Service Bulletin

HOOPER	
NUMMER	: HO11-001
DATO	: 03-09-2011
SIDE	: 1 af 2

EMNE	: Beskyttelse af stik.
MODEL	: Furious
STELNUMRE	: Alle køretøjer leveret før 1/9 2011.
REFERENCE	:

Montering af afdækning på ensretter/regulator stik:

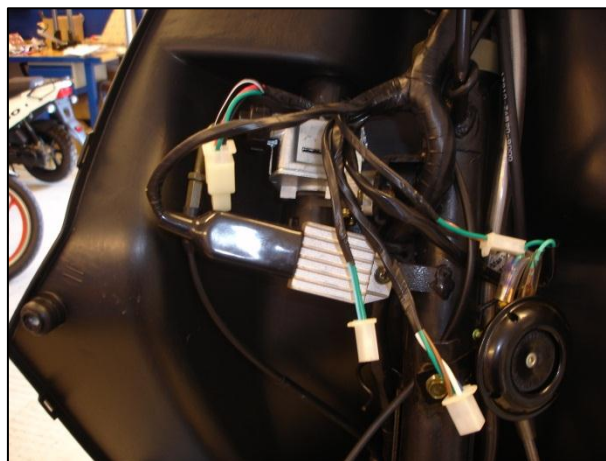
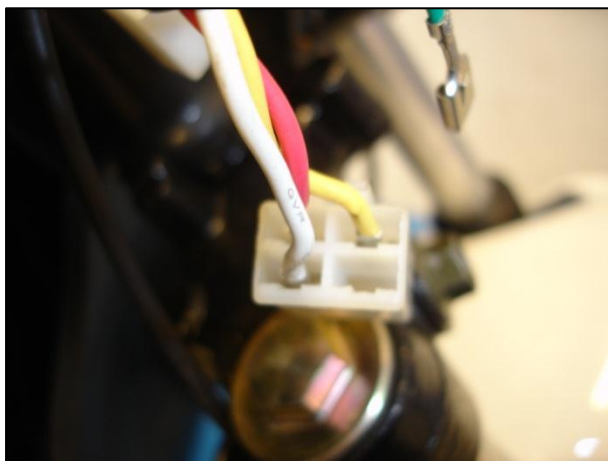
Det har desværre vist sig at de elektriske stik i fronten af køretøjet ikke er tilstrækkelig beskyttet. Derfor bedes i montere gummiafdækning over stik samt beskytte stik med voks, silikonefedt eller lign. Gummiafdækning kan bestilles: Varenummer
Køretøjer leveret til jer efter den 1. september er allerede modificeret på vores lager.

1. Frontkåbe afmonteres.
2. Ensretter/regulator løsnes og drejes som vist på billede 2.
3. Stik i multistik afmonteres for at det kan lade sig gøre at montere gummiafdækning på ledningsnet. Billede et. Efter at afdækning er monteret sættes stik tilbage i multistik.
4. Stikket beskyttes med silikonefedt eller lignende og stik monteres på ensretter. Billede 2.
